**OGGETTO: addendum alle osservazioni al Progetto di sviluppo e concessione Colle Santo-
Proponente CMI Energia SPA.**

In merito all'intervento in oggetto, per le quali abbiamo prodotto una prima serie di osservazioni, si invia quest'altra nota.

RISCHIO SISMICO, FRANE E SISMICITÀ INDOTTA

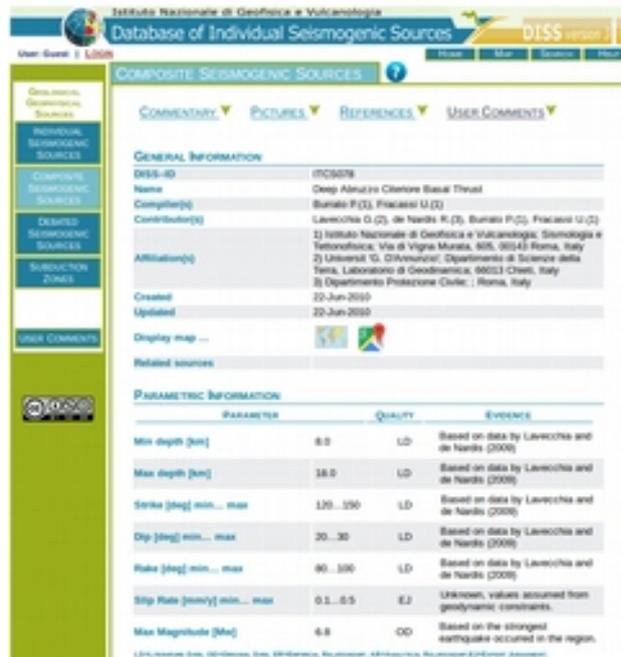
Una descrizione, peraltro, parziale e, anzi, fuorviante, visto che si commenta (brevemente) la sorgente **ITCS079 - Shallow Abruzzo Citeriore Basal Thrust (banca dati DISS-INGV)**, che interessa l'area del gasdotto e della centrale, ma non si descrive la presenza della più importante sorgente sismogenetica, quella composita denominata **"ITCS078 - Deep Abruzzo Citeriore Basal Thrust" (banca dati DISS-INGV)**, che è estesa praticamente sotto al giacimento e, cioè, nella condizione peggiore per quanto riguarda le possibili interazioni con il progetto e l'estrazione del gas in profondità.

Secondo la scheda allegata al database tale sorgente sismogenetica è in grado di generare sismi di magnitudo fino a 6,8.

Fig. 3.16 – Pressione media di campo (FPR) nei quattro casi simulati.

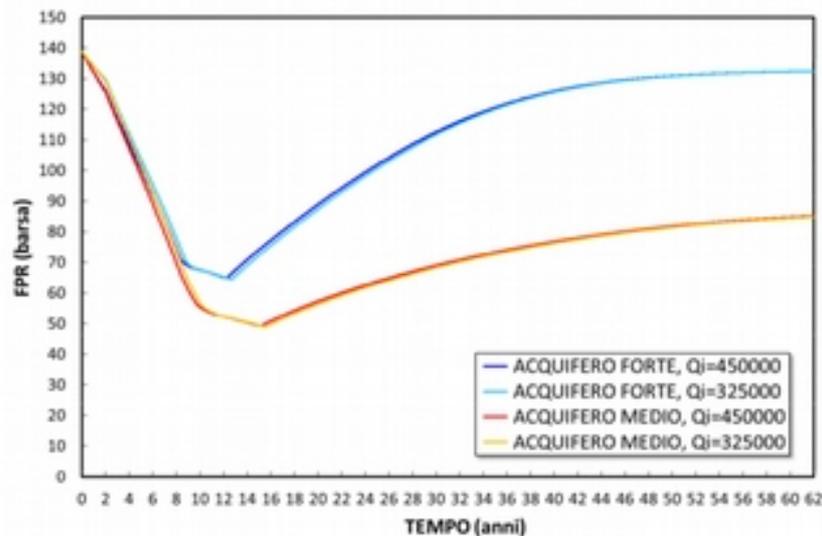
Infatti il grafico a pag.41 mostra un rapido crollo della pressione nel giacimento nei primi 6 anni di estrazione non compensata immediatamente dall'arrivo dell'acqua, che impiega diversi anni a riequilibrare (in parte nel caso di acquifero medio) il sistema.

Stiamo parlando del dimezzamento (e oltre in alcuni modelli) della pressione da circa 140 Barsa a 50-70!

Fig. 2.1 – A) Schema strutturale dell'Appennino Centro-Meridionale nell'area di interesse; B) Interpretazione della parte orientale del profilo sismico CROP 11 (modif. da Calamita et al., 2009).

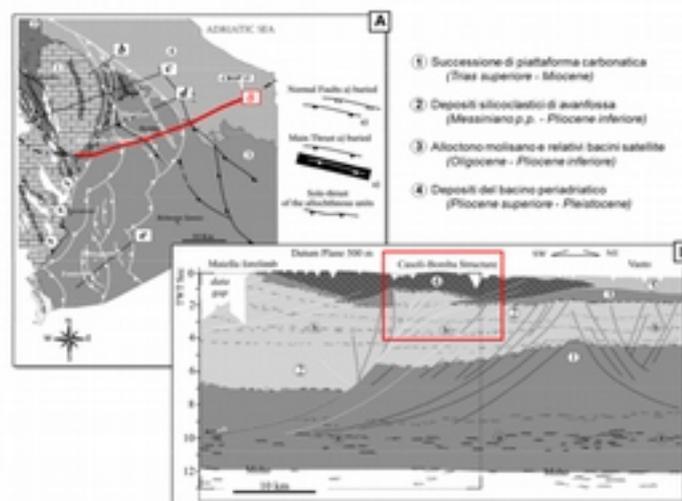
Ora, il giacimento in questione è localizzato come abbiamo detto in un contesto assai complesso dal punto di vista sismogenetico. Per stessa ammissione del proponente il giacimento stesso è delimitato da una serie di faglie in larga parte collegate allo sviluppo di sistemi di fratture profonde.

In un contesto del genere di tale complessità e naturale pericolosità (aggiungiamo che la stessa diga può essere fonte di microsismicità locale indotta - si vedano i lavori scientifici sulla Diga del Pertusillo - che in taluni casi potrebbe anche rendere del tutto inservibile la rete di monitoraggio prevista potendo in parte mascherare o addirittura interagire con il fenomeno che si vorrebbe monitorare e, cioè, l'attività sismica indotta dalle estrazioni, vanificando quindi qualsiasi ipotesi - di per sé piuttosto bislacca - di prevedibilità dell'evoluzione dell'eventuale sismicità indotta dalle estrazioni) si può senz'altro affermare, in base a ricerche scientifiche pubblicate sulle migliori riviste e sulla base delle relative conoscenze del sistema locale, che **l'intervento in esame comporta un aggravio del rischio sismico in territori già di per sé classificati in rischio sismico 1 e 2.** A ciò si aggiunge il rischio frane che può essere esacerbato proprio dalla sismicità indotta e naturale. Tra l'altro neanche quest'ultimo aspetto è stato dichiarato e approfondito nel S.I.A. nonostante le estese aree a rischio individuate nelle aree interessate dal progetto dal punto di vista idrogeologico.
